**AVIS RELATIF À LA PROTECTION
CONTRE LES EVENTUELS EFFETS NOCIFS ET NUISANCES
PROVOQUÉS PAR LES RAYONNEMENTS NON IONISANTS
GÉNÉRÉS PAR DES ANTENNES ÉMETTRICES STATIONNAIRES**

Commune : REBECQ - Exploitant : PROXIMUS

Référence exploitant : 67RBC_00

Rapport n° 2871 / 2023

Figure 1 : Vue en plan des lieux de séjour et des points de contrôle

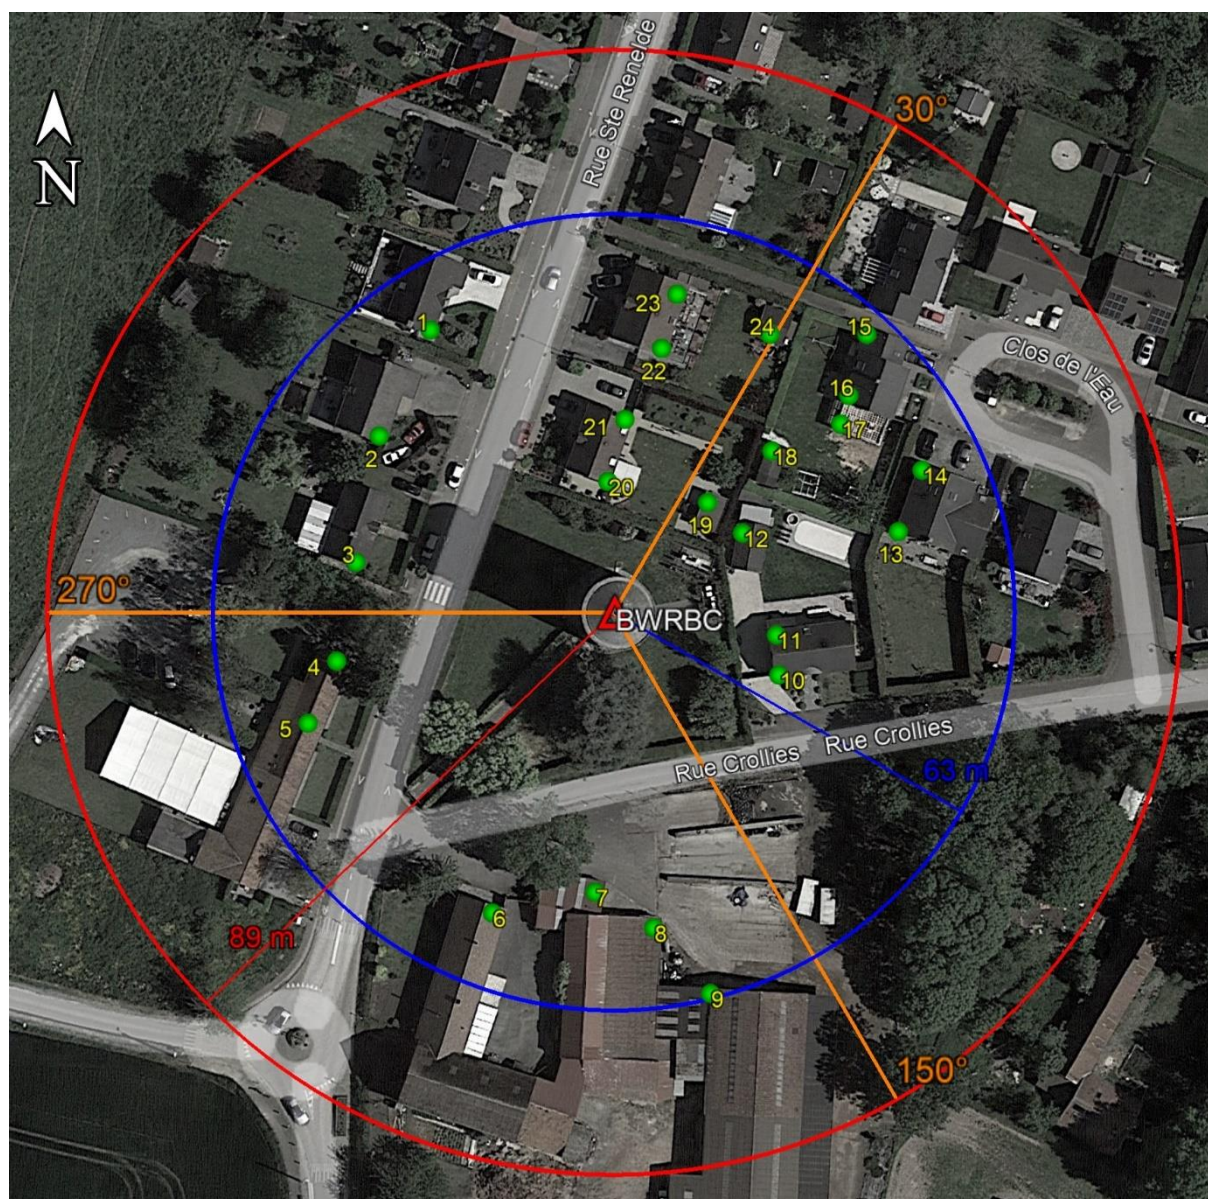
En ce qui concerne les antennes de l'installation mentionnées dans le tableau 1, la distance maximale à laquelle la limite pourrait être atteinte, à l'extérieur, est égale à 88,8 m. S'il n'y a pas de LS à une distance inférieure, les antennes respectent forcément la limite d'immission.

Dans le cas des LS situés à l'intérieur des bâtiments, une atténuation d'obstacle est prise en compte et il en résulte que la distance maximale à laquelle la limite pourrait être atteinte se réduit à 62,9 m.

En conclusion, les antennes émettrices stationnaires faisant partie de l'installation référencée dans le paragraphe 2 et dont les caractéristiques techniques sont résumées dans le tableau 1 **respectent les limites d'immission** fixées à l'article 4 du décret du 8 décembre 2022 (M.B. du 16.12.2022) modifiant le décret du 3 avril 2009 relatif à la protection contre les éventuels effets nocifs et nuisances provoqués par les rayonnements non ionisants générés par des antennes émettrices stationnaires.

Figure 2 : Vue en plan des installations d'antennes dans un rayon de 300 mètres autour de l'installation faisant l'objet de la demande d'avis

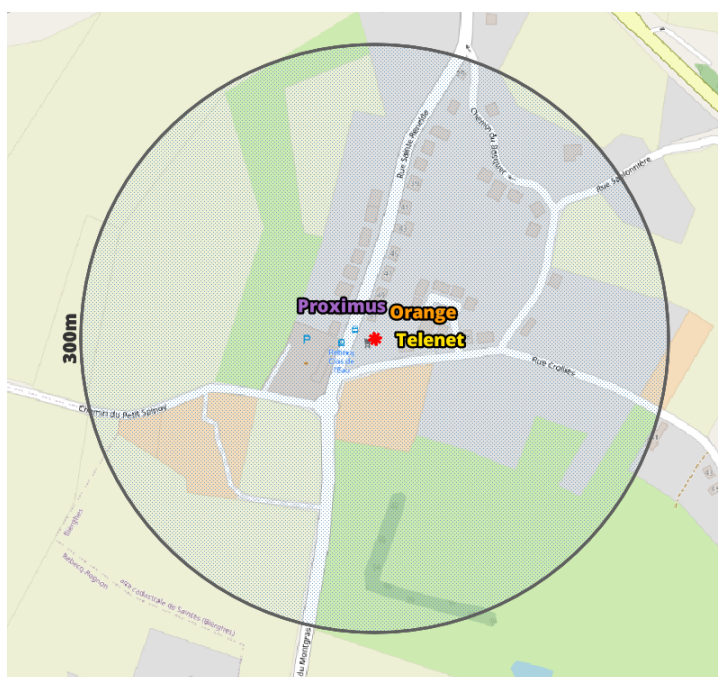
Compte tenu du nombre d'installations localisées dans la figure 2, il apparaît que l'intensité du rayonnement électromagnétique généré, dans les lieux de séjour situés à proximité de l'installation référencée dans le paragraphe 2, par l'ensemble des antennes émettrices stationnaires de l'ensemble des exploitants du même site d'antennes émettrices stationnaires respecte la limite fixée à l'article 4, § 2 du décret.
